**Von:** Jöster Stefan, BKW Energie AG  
**Gesendet:** Freitag, 14. Februar 2025 11:44  
**An:** Stucki Lukas, BKW Energie AG  
**Betreff:** WG: Voranfrage Standort Trafostation beim Bühl tunnel, Eriz

**Von:** von Gunten Stefan, BVD-TBA-OIKI-SI\_OL\_NORD <[stefan.vongunten@be.ch](mailto:stefan.vongunten@be.ch)>  
**Gesendet:** Donnerstag, 16. Januar 2025 14:53  
**An:** Jöster Stefan, BKW Energie AG <[Stefan.Joester@bkw.ch](mailto:Stefan.Joester@bkw.ch)>  
**Betreff:** AW: Voranfrage Standort Trafostation beim Bühl tunnel, Eriz

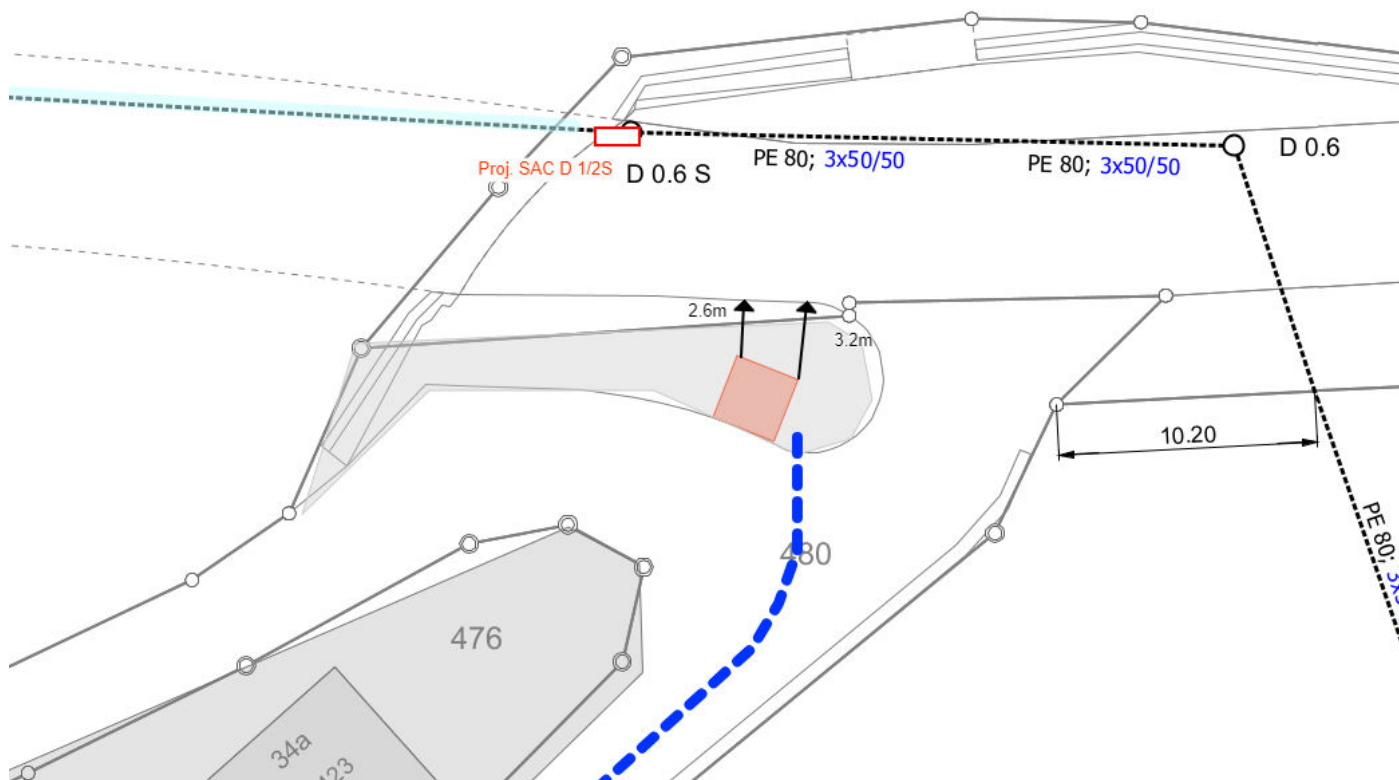
Ihr Vorhaben unterschreitet den Strassenabstand von 5m ab Fahrbahnrand. Wie ich ihnen im untenstehenden Mail vom 5.12. mitgeteilt habe, benötigt ihr Vorhaben eine Ausnahmegewilligung für Bauen in Strassenabstand. Die Ausnahmegewilligung nach Art. 81 Strassengesetz SG können wir aber ausschliesslich im Rahmen eines ordentlichen Bewilligungsverfahrens ausstellen. Bitte wenden sie sich an die zuständige Gemeinde, sie wird ihnen die geeignete Verfahrensform angeben können (weil eine Ausnahmegewilligung benötigt wird, kann nicht auf ein Verfahren verzichtet werden).

Besten Dank für die schnelle Rückmeldung, habe die Strassenabstände unten in der Skizze eingezeichnet. Da die Trafostation nicht ganz Parallel zur Kantonsstrasse verläuft ergibt sich 2 Abstände. Richtung Inner Eriz 3.2m und Richtung Schwarzenegg 2.6m, gemessen ab Trafostation Dach.  
Der Körper ist 10 cm weniger breit.
